RESPUESTAS A LOS COMENTARIOS
DOCUMENTOS DE SELECCIÓN
CONVOCATORIA PÚBLICA UPME 03-2017

SELECCIÓN DE UN INVERSIONISTA Y UN INTERVENTOR PARA EL DISEÑO, ADQUISICIÓN DE LOS SUMINISTROS, CONSTRUCCIÓN, OPERACIÓN Y MANTENIMIENTO DE UNA BAHÍA DE TRANSFORMACIÓN DE 220 kV EN LA SUBESTACIÓN VALLEDUPAR UBICADA EN EL DEPARTAMENTO DE CESAR.

Figura 1 – Ubicaciones espaciales UPME de activos STN03 y STR04.

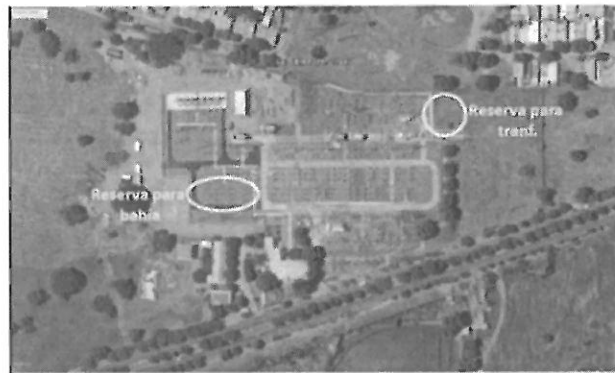
PREGUNTA 20. Considerando que la posición de la Bahía 220 kV y del Transformador de la convocatoria STN-03, fuesen los fijados en el documento – Descripción y alcance de Proyectos, convocatorias públicas, - con fecha Junio de 2017, se debe definir por parte de ISA- TRANSELCA los posibles trazados de red XLPE 220 kV al interior del predio de la Subestación. – Figura 1.

RESPUESTA 20. ISA-TRANSELCA en el oficio con radicado UPME 20171110035302, publicado en la página Web de la Convocatoria indica: "...Si se llegare a adoptar la construcción de la nueva bahía a 220 kV en las áreas de reserva dejadas por ISA-INTERCOLOMBIA, para conectar el transformador en el área informada a EPSA como disponible, la misma deberá ser efectuada, mediante la utilización de cables de potencia aislados a 220 kV, previa ingeniería para selección de la ruta." Adicionalmente, la información disponible con que la UPME cuente, la pondrá a disposición de los Interesados. Sin embargo, esto no representa ninguna limitante, por lo cual el Inversionista podrá consultarla al propietario de la infraestructura de manera directa y evaluarla para lo de su interés, en concordancia con los numerales 5.5., Independencia del Proponente, y 5.6., Responsabilidad, de los DSI de la Convocatoria Pública UPME 03 - 2017. En general, en el citado caso, la

responsabilidad por los trazados es del Inversionista Adjudicatario de la presente convocatoria UPME 03-2017 en función de la ingeniería que desarrolle.

Figura 2 - Ampliación de barra 220 kV – Sector Norte.

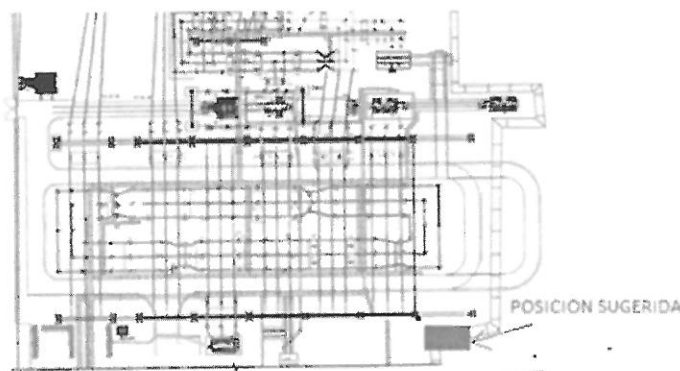
PREGUNTA 23. *CELSIA sugiere para la convocatoria STN-03-2017, la ampliación de un diámetro de 16m del anillo 220 kV, en el sector Norte, de forma que la nueva Bahía de 220*

kV permita la instalación del Nuevo Transformador de potencia (STR-04-17), en la posición mostrada en la figura No. 2.

RESPUESTA 23. La ubicación del transformador 220/34.5 kV hace parte del alcance de la convocatoria UPME STR 04-2017 y la misma se mantiene según información de dicha convocatoria.

Figura 1 Espacio de reserva UPME 08-2014

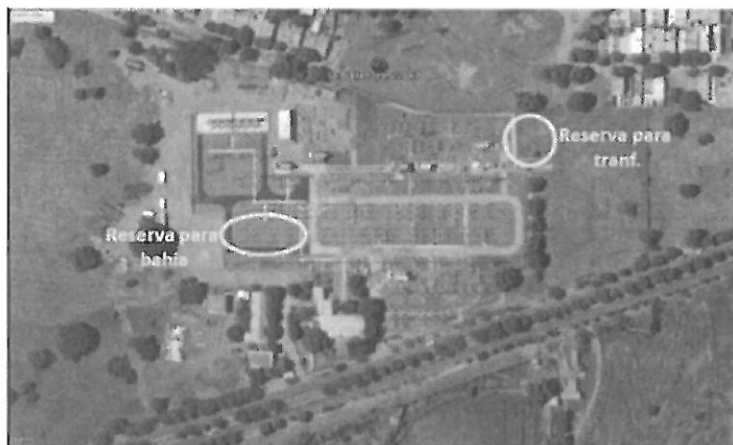
PREGUNTA 26. *Acorde al Anexo No. 1-Descripción del Proyecto – Pág. 12 renglones 17 a 18 de la Convocatoria del Asunto, “Se debe tener en cuenta los espacios de reserva exigidos en la Convocatoria Pública UPME 08-2014, como punto de conexión para el alcance de la presente convocatoria” Ver figura 1.*

RESPUESTA 26. Ver RESPUESTA 24.

Figura 2 Espacio propuesto

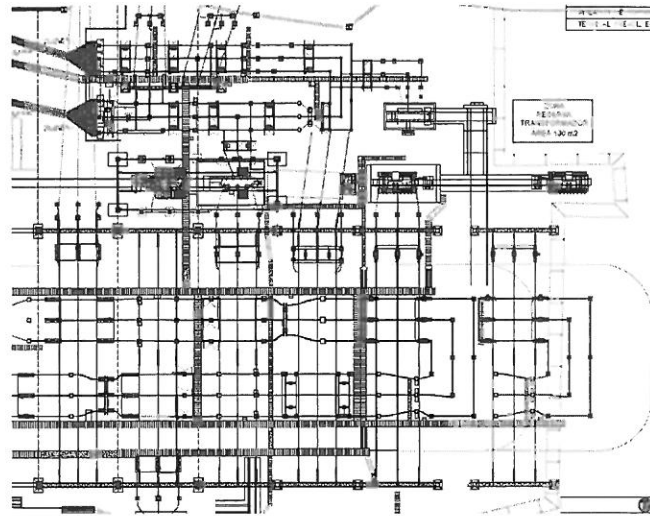
Se solicita aclarar si la ubicación para la construcción de la bahía de transformación es de obligatorio cumplimiento o si el inversionista podrá elegir otra donde la conexión entre la bahía y el transformador sea más directa como se indica en la figura 2 y no implique realizar cruces sobre infraestructura existente o utilizar cable aislado.
